ARCHITEKT
[architektur] büro kriesche BAUVORHABEN
Sudetenstraße 23
97616 Salz, Bad Neustadt
Fon 0 97 71 - 62 21 0
Fax 0 97 71 - 62 21 39
Mail info@ab-kriesche.de
GEBÄUDE 17.21 - VERSORGUNGSZENTRUM
SANIERUNG DER ZENTRALKÜCHE
40226 DÜSSELDORF - STOFFELN, MOORENSTRASSE 5

gez: 28.03.2023
plot: 04.08.2026
GRUNDRISS
U1 213
Ebene U1

UNIVERSITÄTSKLINIKUM DÜSSELDORF
DEZERNAT TECHNIK
Bezeichnung: Grundriss Gebäude 17.21
Ebene U1
Zeichnungs-Nr.: 1721-U1
Datum: ---
Bearbeitet: MG
Geprüft: ---
Gebäude: 17.21
Gewebe: ---
Planart: ---
Format: A0
Masstab: 1:100
Änderungsänder: siehe Änderungsliste
Entstehen aus: ---

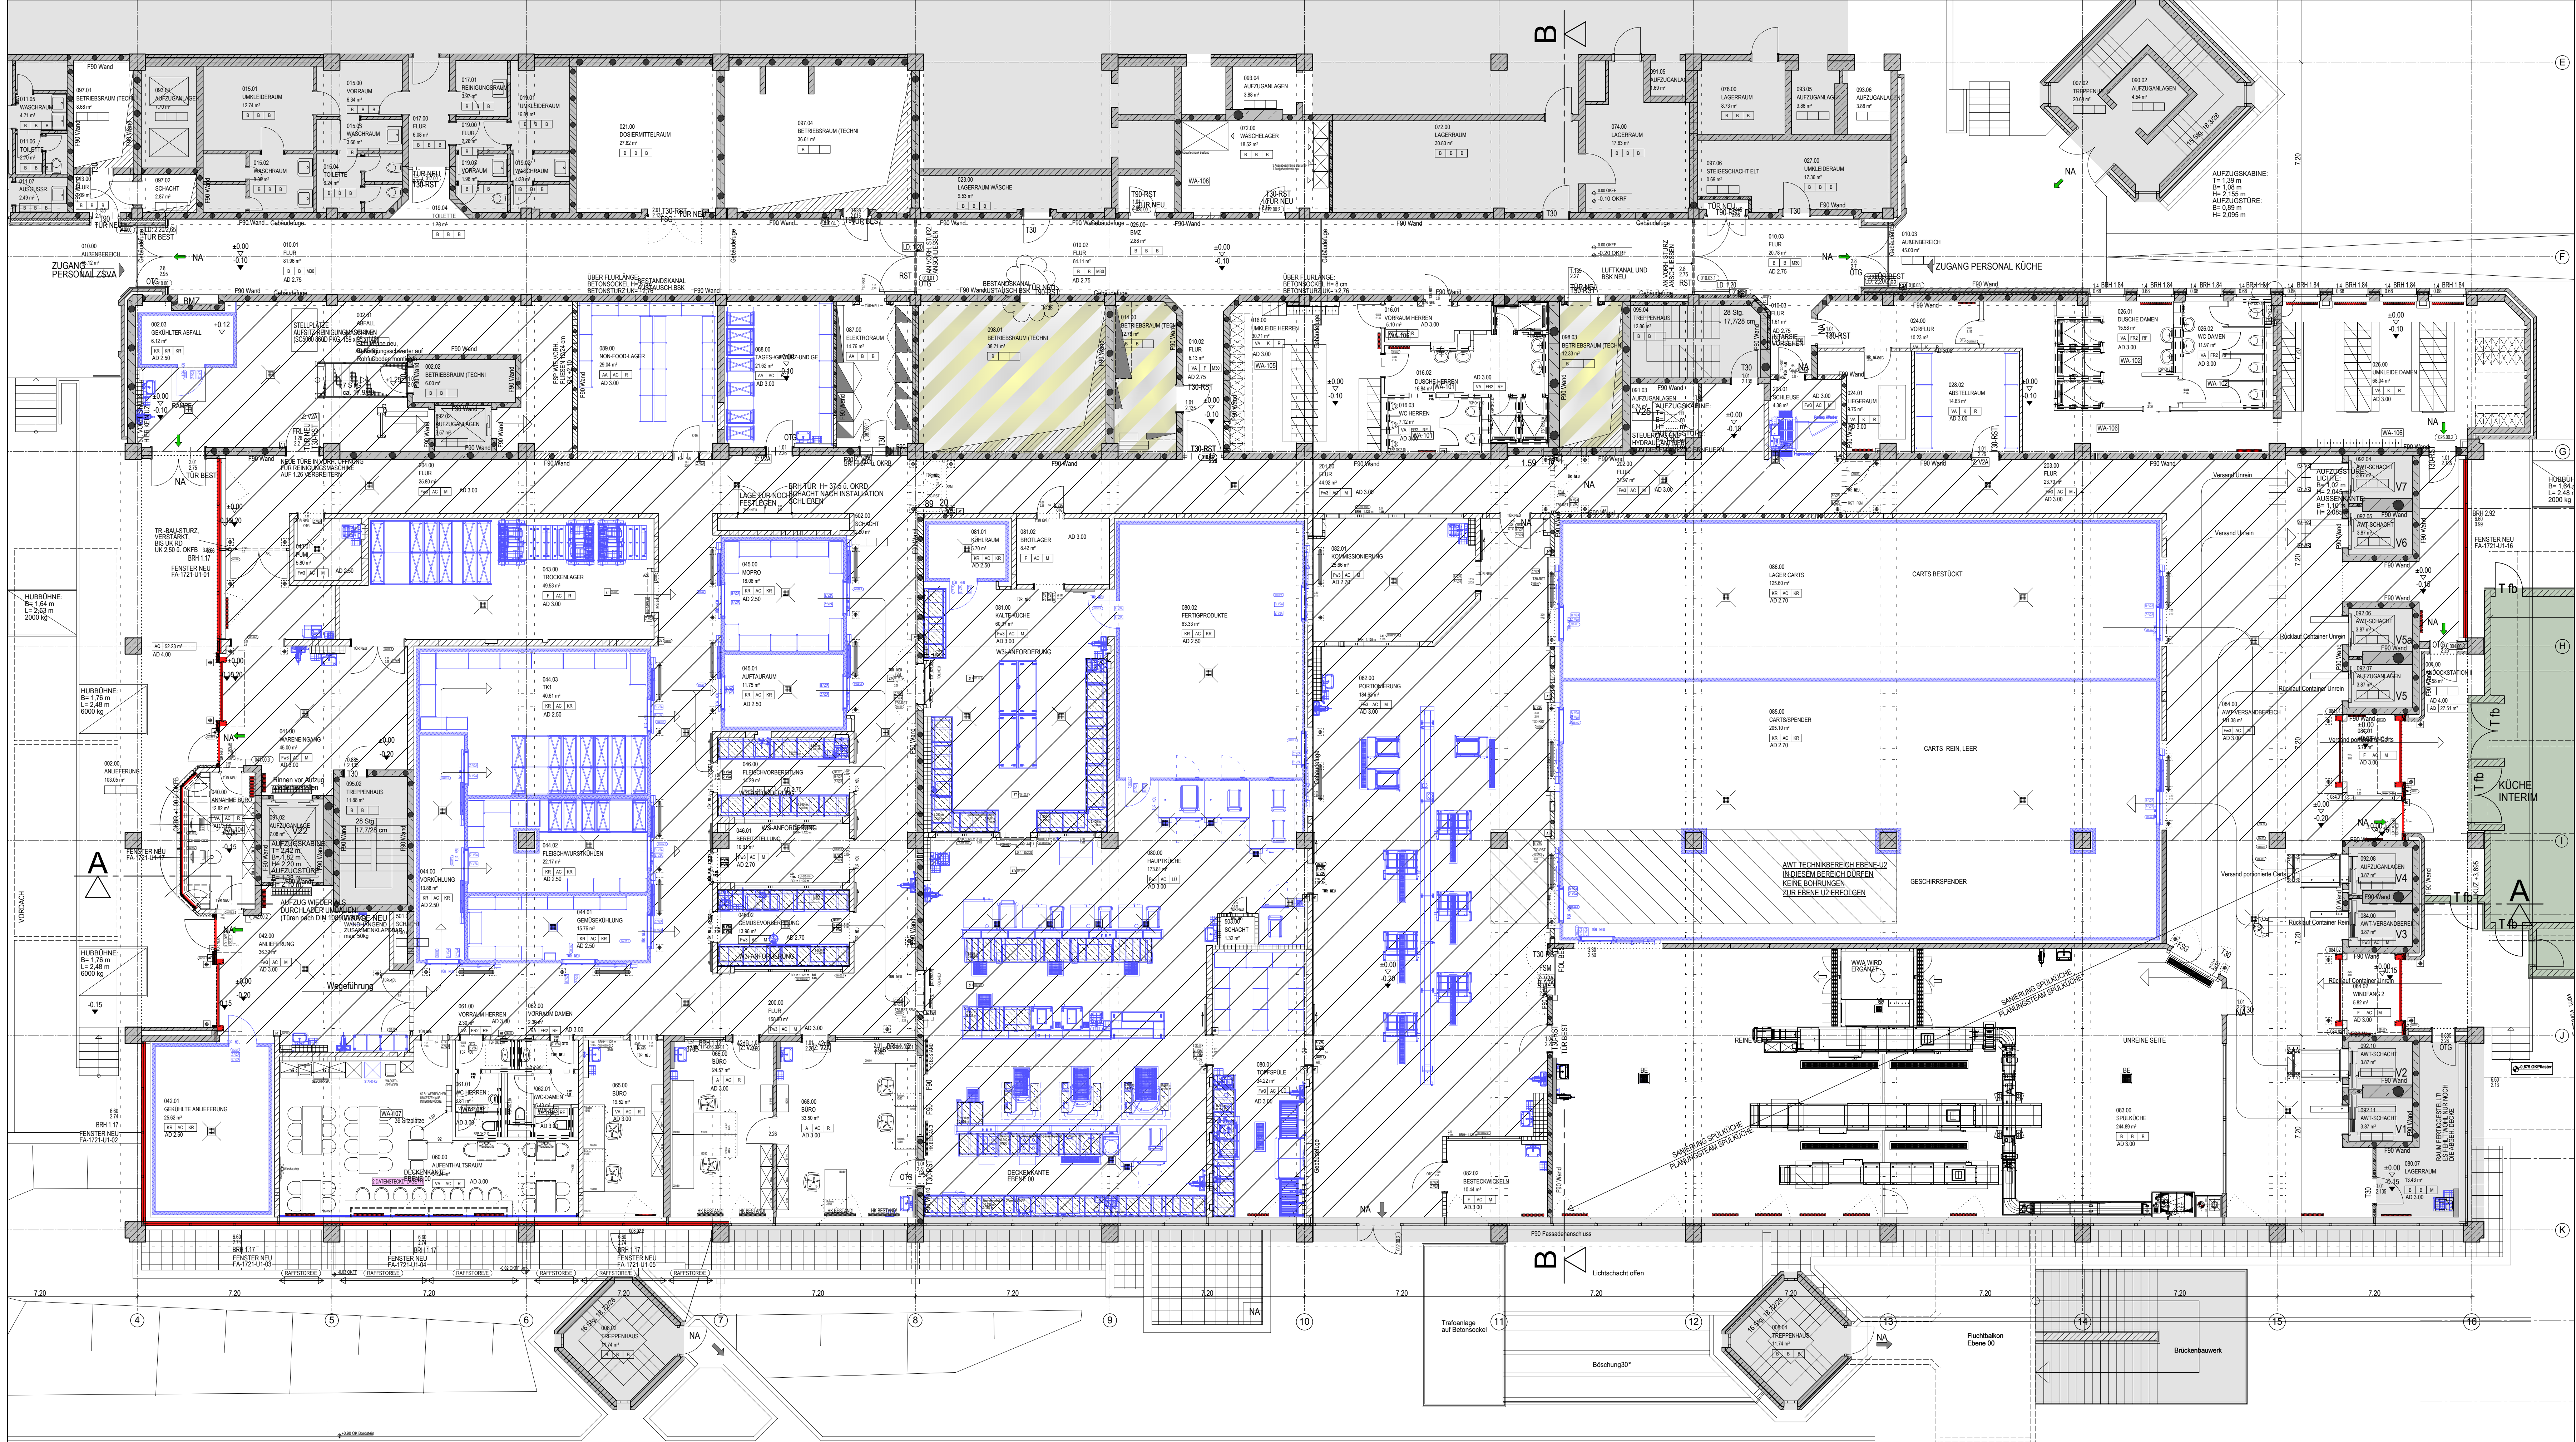
DATUM	BEAR.	ÄNDERUNG EBENE U1 - TEIL 1
13.11.2025	jm	Wandschlitz- und Bodendurchbrüche in den Räumen 046.00 Fleischvorb., 048.02 Gemüsevorb., 081.00 Kälte Küche, 080.01 Topfspeise nach Angabe IBI aktualisiert

18.11.2025	jm	Kondensatablaufkisten nach Angabe IB Ingplan eingetragen
01.12.2025	mg	Nach Abstimmung mit Brandschutzprüfer, Türe 087.00 wieder in vorh. Türöffnung versch.

12.01.2026	jm	Schachtwände von Mauerwerk in Trockenbau geändert: Achse 9-10/I-J
30.01.2026	jm	Raum 088.00 Tages-Gew. Vorwandschale ergänzt
11.02.2026	jm	Raum 087.00, 081.01, 502.00: WDs nach Angabe IB Ingplan geändert/ergänzt

24.02.2026	jm	Wand- und Deckendurchbrüche nach Angabe Ingplan aktualisiert
17.03.2026	jm	fehlende Vermaßung ergänzt
26.03.2026	si	Wäscherregale/Abwühle in Damen- und Herren-Umk. entfernt - stattdessen in Raum "Wäscherregale" eingetragen (4 Bestandschränke, 1 neuer Schrank - Achse 9-10/E-F)

27.03.2026	jm	Betriebsraum 014.00: Tür gedreht und Schwelle entfernt.
01.04.2026	mg	Nach Angaben Bauherrn, Raumnummer (und Türnummern) 072.00 vergeben
19.05.2026	mg	Nach Angaben Bauherrn, neue Türe 072.00.2 in DIN L und Türe 072.00.1 als Rückbau und zumauern (Klinker) der Öffnung ges.

29.05.2026	mg	Revi 503.00 erg.
23.06.2026	jm	Büro 086.00 und 088.00: Decke von Bestand in Raster geändert
23.07.2026	jm	Kälte Küche 081.00: Vorsatzschale von Brüstungshoch in Raumhoch geändert

24.07.2026	jm	Ergänzungen Kantenschutz

DATUM	BEAR.	ÄNDERUNG EBENE U1 - TEIL 2
02.09.2025	mg	Vorh. Flurtüre als Ausbau und neue als Einbau ges., Türe 010.03.1, Achse F/12
20.10.2025	jm	Diverse Bereich zurückgestellt / in Betrieb gekennzeichnet;

11.14.2025	jm	Durchbrüche Projektkälte aktualisiert;
18.11.2025	jm	Kondensatablaufkisten nach Angabe IB Ingplan eingetragen
08.01.2026	jm	Achse 11/I-J Bestandswand zur Spülküche n. Aufmaß verschoben, Planung angepasst

10.02.2026	jm	Dusche Herren 016.02: 2xKD Waschbecken nach Angabe IB Ingplan ergänzt
24.02.2026	jm	Wand- und Deckendurchbrüche nach Angabe Ingplan aktualisiert

26.03.2026	si	Besteh. MW-Wand zwischen Raum 072.00 und Flur 072.01 entfernt (lt. Fotos nicht vorh.)
01.04.2026	mg	Nach Angaben Bauherrn, Raumnummer (und Türnummern) 072.00 vergeben

16.04.2026	jm	KBs und WDs im Bereich Achse G-K/10-11 wegen Konsole und ELT-Trasse angepasst
22.04.2026	jm	KBs und WDs im Bereich Achse G-K/10-11: Anpassung nach Angabe Statiker und Fachplaner

12.06.2026	jm	VW in den Räumen 082.00 Portionierung und 082.01 Kommissionierung angepasst
23.07.2026	jm	Ergänzungen Kantenschutz
